**Forum mondial de l'harmonisation
des Règlements concernant les véhicules**

Proposition de série 01 d'amendements au Règlement ONU concernant des prescriptions uniformes relatives à l'homologation des dispositifs antipollution de mise à niveau (DAM) pour les véhicules utilitaires lourds

Communication du président du groupe de travail informel des dispositifs antipollution de mise à niveau (DAM)*

Modèle A

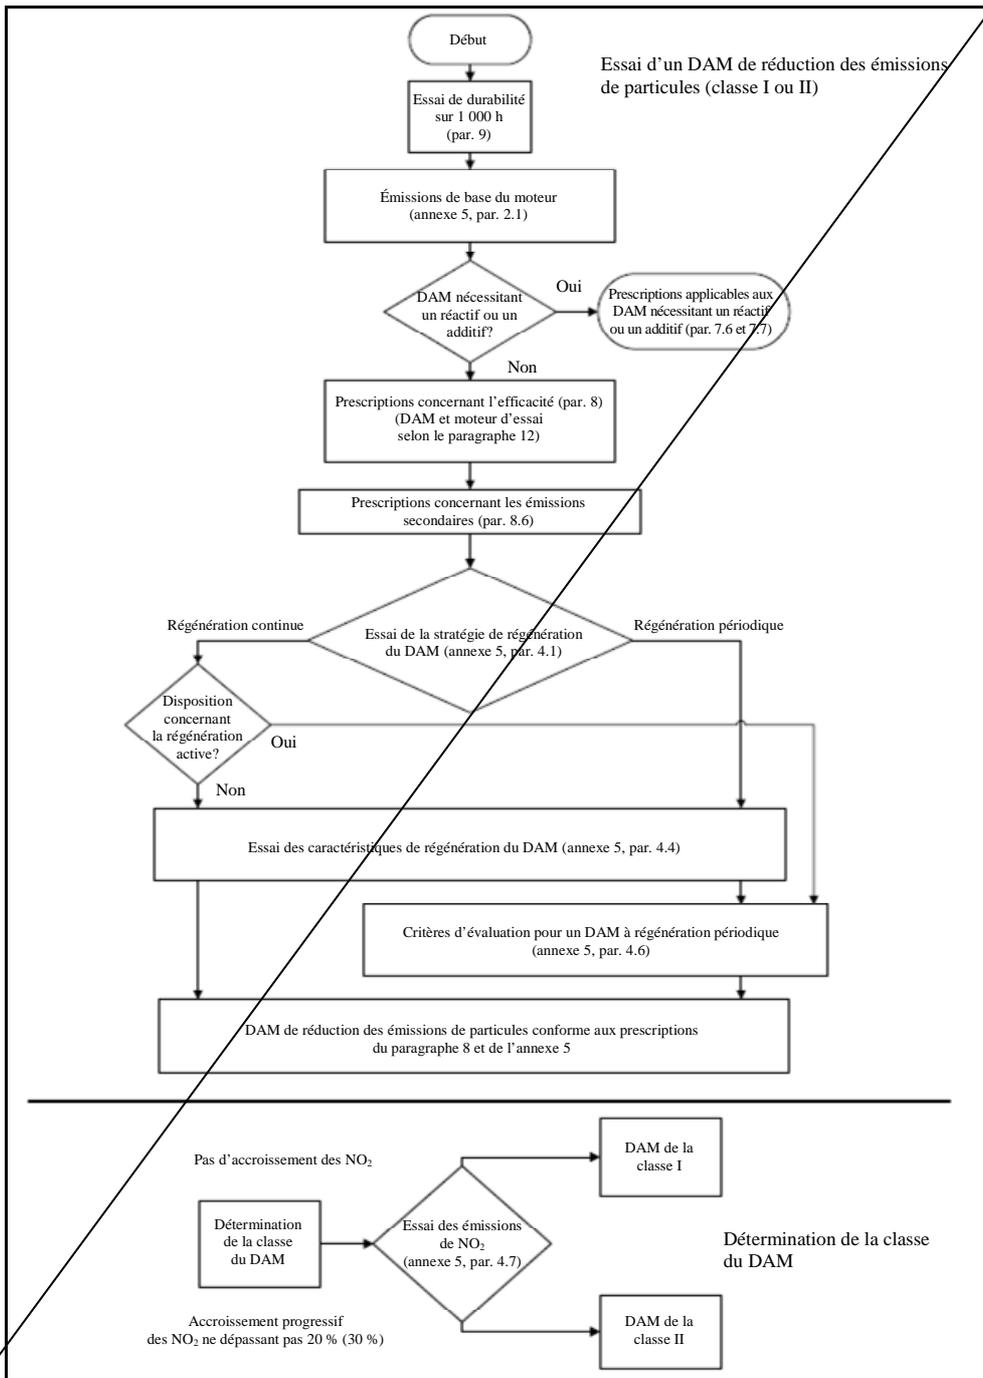
Annexe 4, modifier comme suit:

La marque d'homologation ci-dessus, apposée sur un DAM, indique que le type en cause a été homologué aux Pays-Bas (E 4), conformément au Règlement n° ~~[xxxnnn]~~, sous le numéro d'homologation de type 001234. Les deux premiers chiffres du numéro d'homologation signifient que l'homologation a été délivrée conformément aux prescriptions du Règlement n° ~~[xxxnnn]~~ dans sa version ~~initiale~~ **amendée par la série actuelle**. La marque d'homologation indique aussi la classe du DAM (I, IIA, **II B**, III ou IV)».
